Dodatek č. 2 ke Smlouvě o dílo ze dne 27. 4. 2021

Shora uvedené smluvní strany se dohodly na uzavření dodatku č. 2 (dále jen „dodatek“) ke Smlouvě o dílo ze dne 26. 4. 2021, ve znění Dodatku č. 1 ze dne 08.12.2021, která byla uzavřena se zhotovitelem jako vybraným dodavatelem veřejné zakázky nazvané: „**Nemocnice Rychnov nad Kněžnou – revitalizace ČOV – stavební práce – ZD/18/447**“.

Stavba:	Revitalizace čistírny odpadních vod v areálu nemocnice Rychnov nad Kněžnou		
Objekt:	D1.1 - Architektonicko stavební řešení		
Předkládá:	PDV Stavby s.r.o.	Datum:	24.05.2022

Podbití

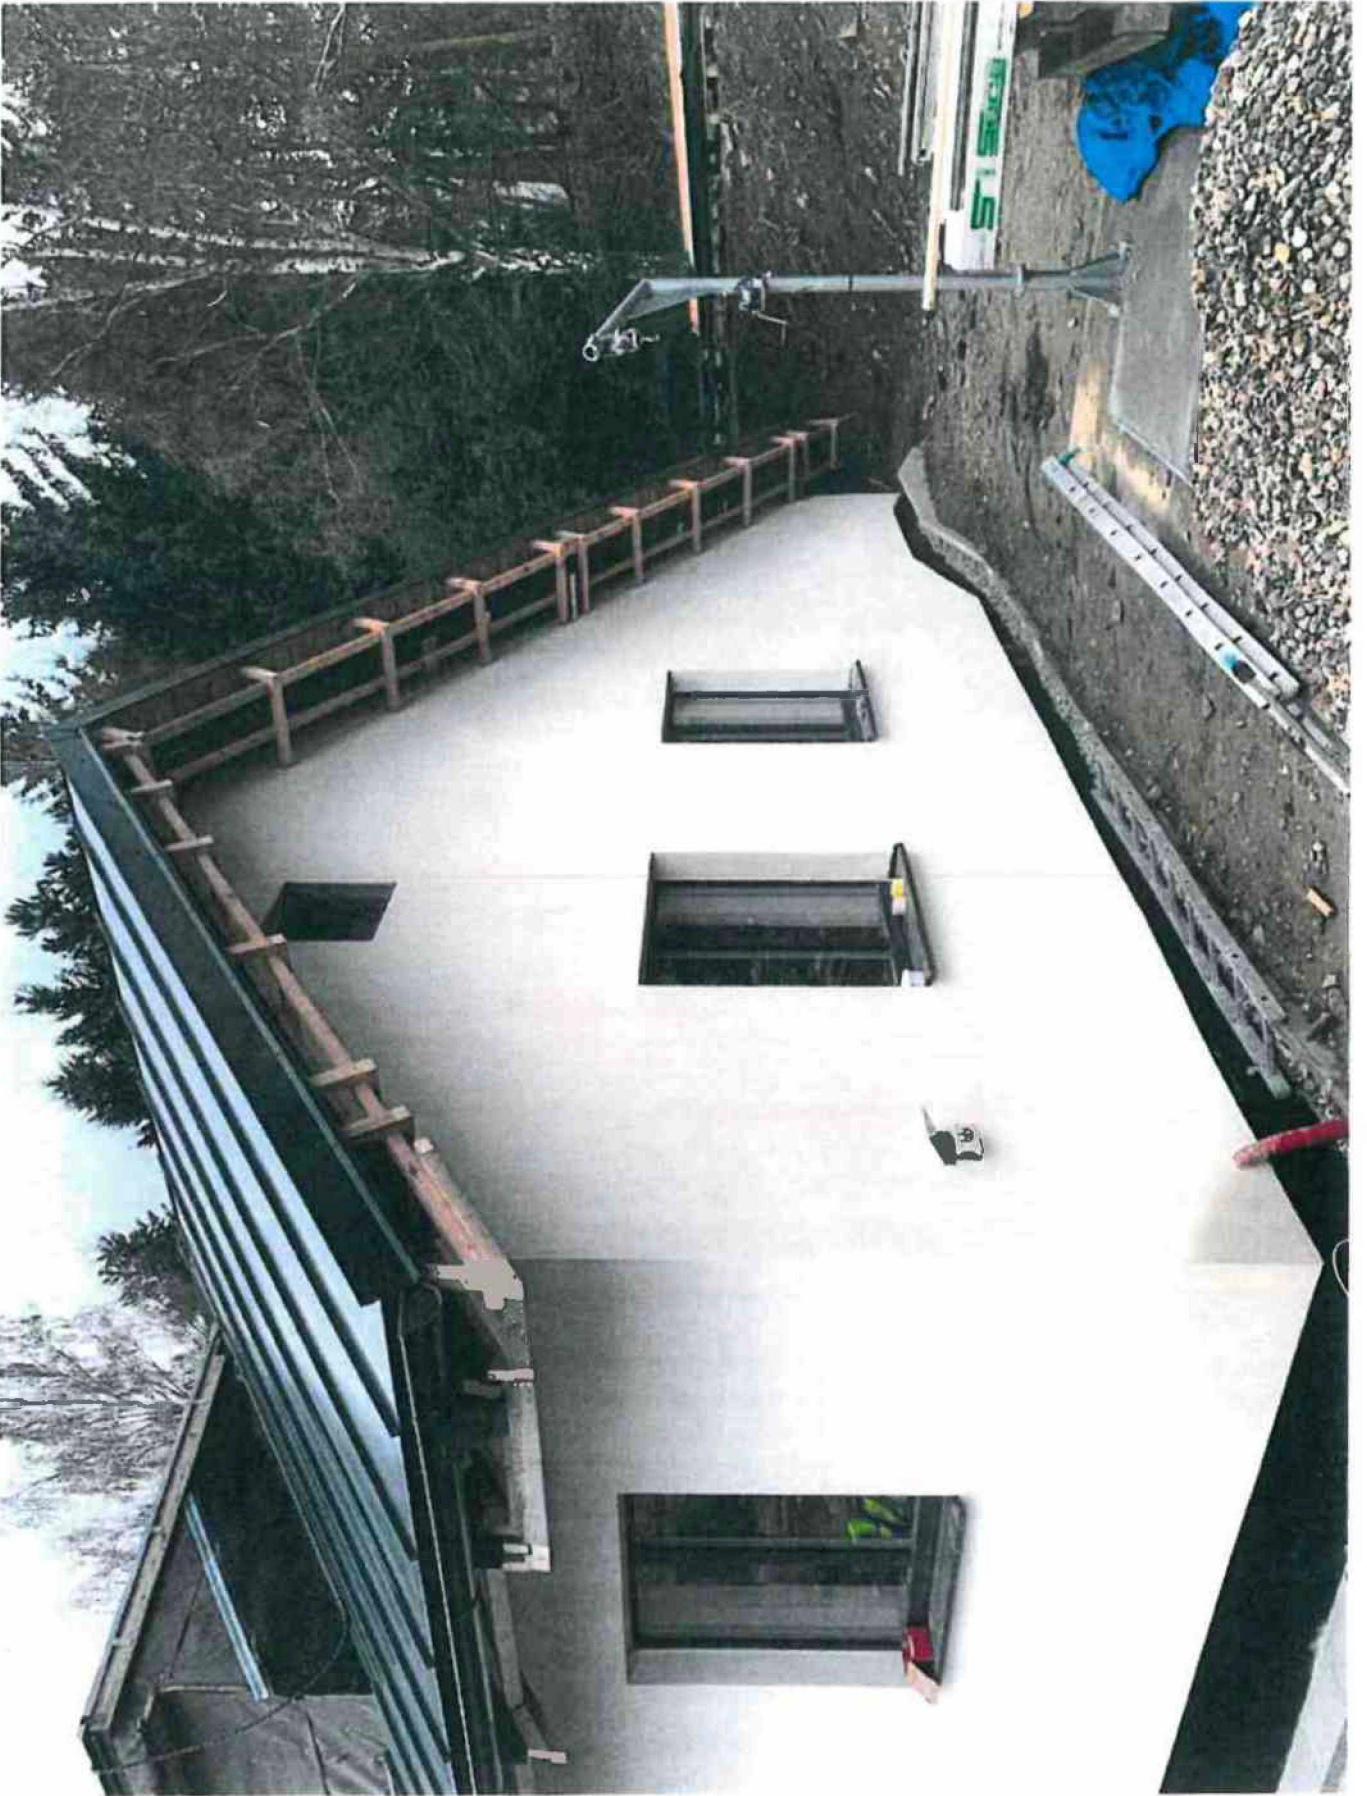
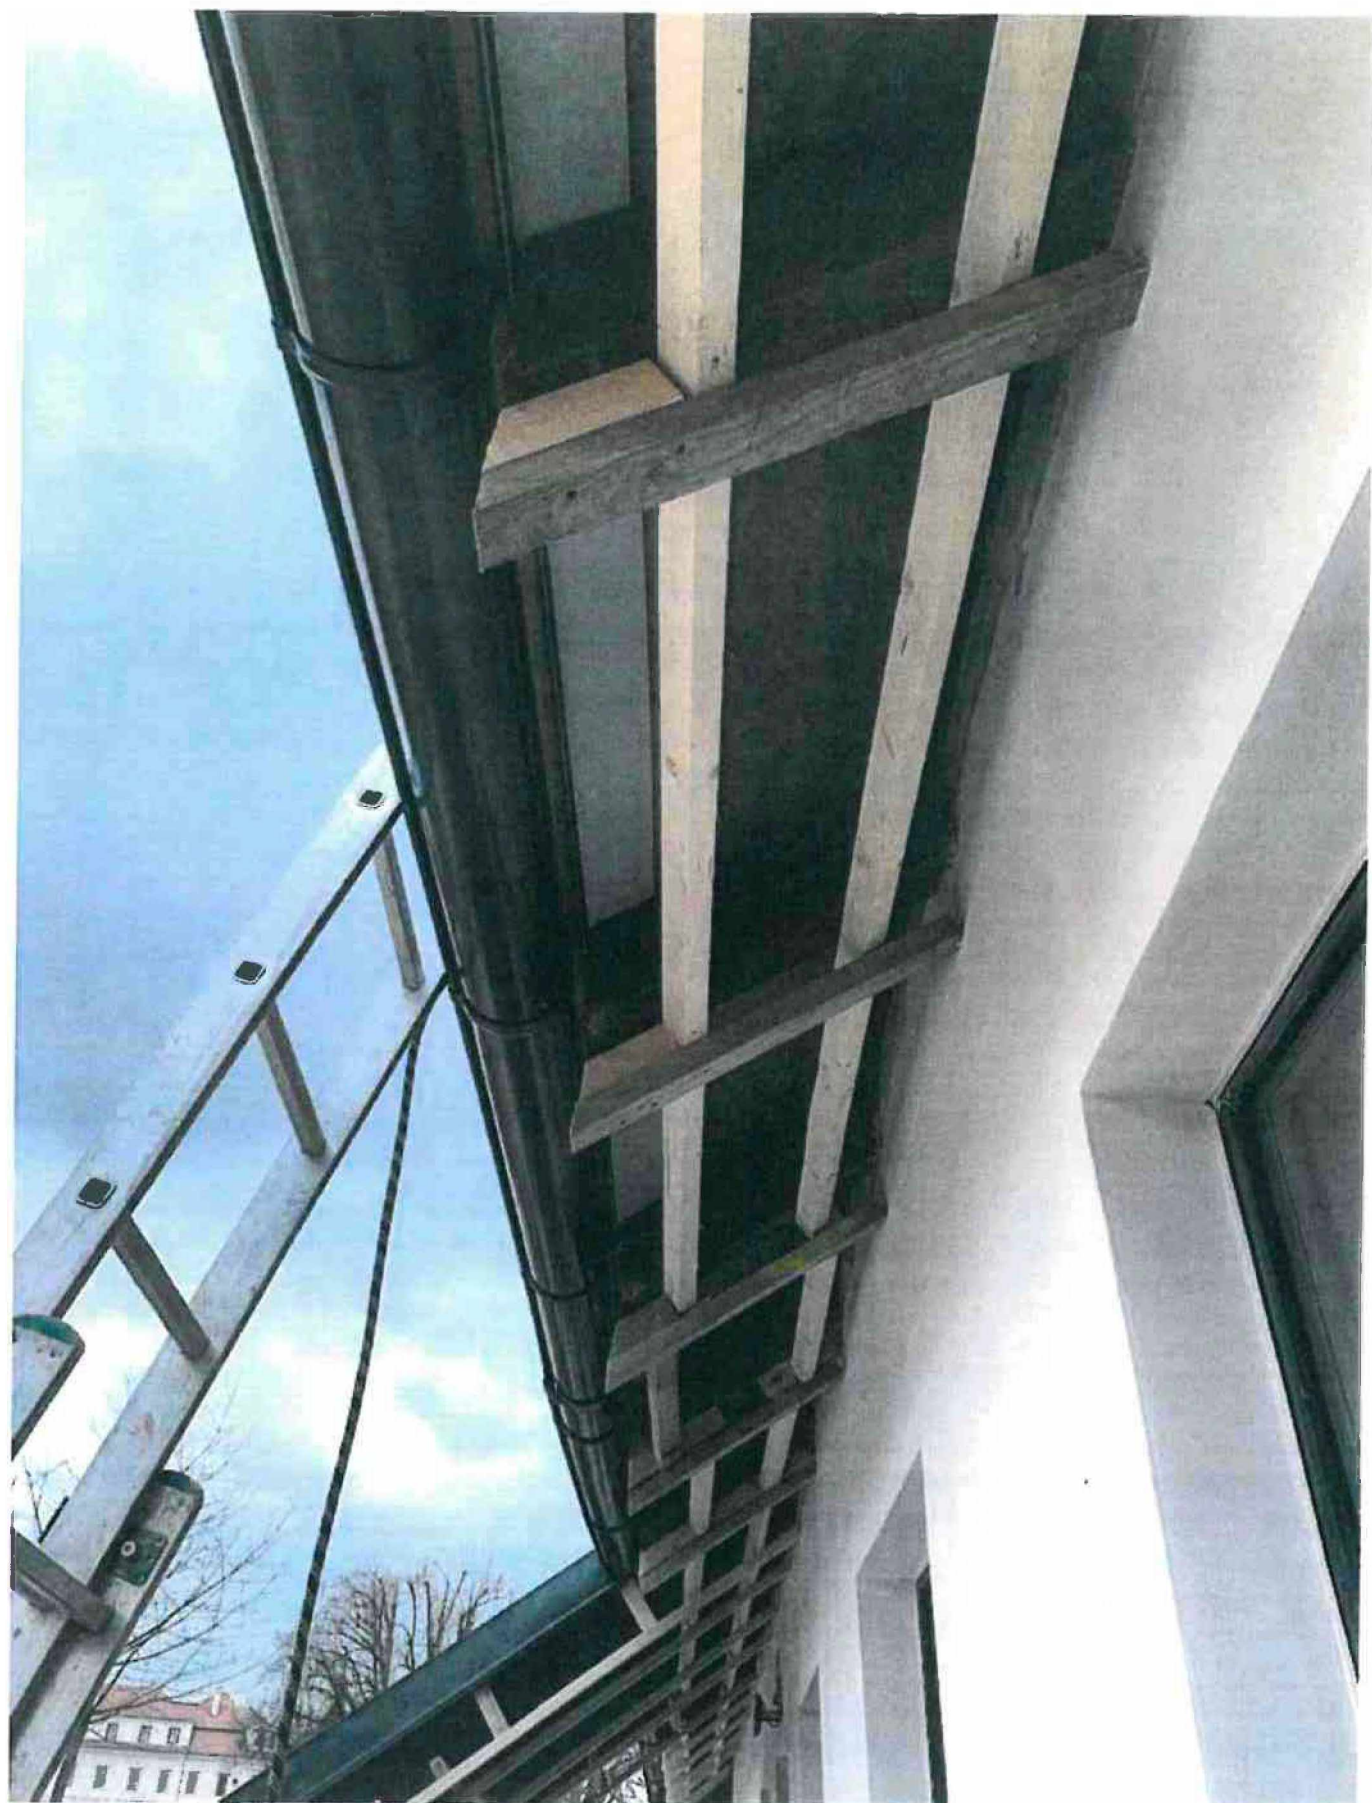
Původní projektová dokumentace neřešila podbití venkovních podhledů.

Zhotovitel provede podbití venkovních podhledů palubkami.

Jedná se o ochranu střešní fólie a krovu s ohledem na klimatické a povětrnostní podmínky. Potřeba vznikla v důsledku okolností, které zadavatel jednající s náležitou péčí nemohl předvídat a nemění celkovou povahu veřejné zakázky.
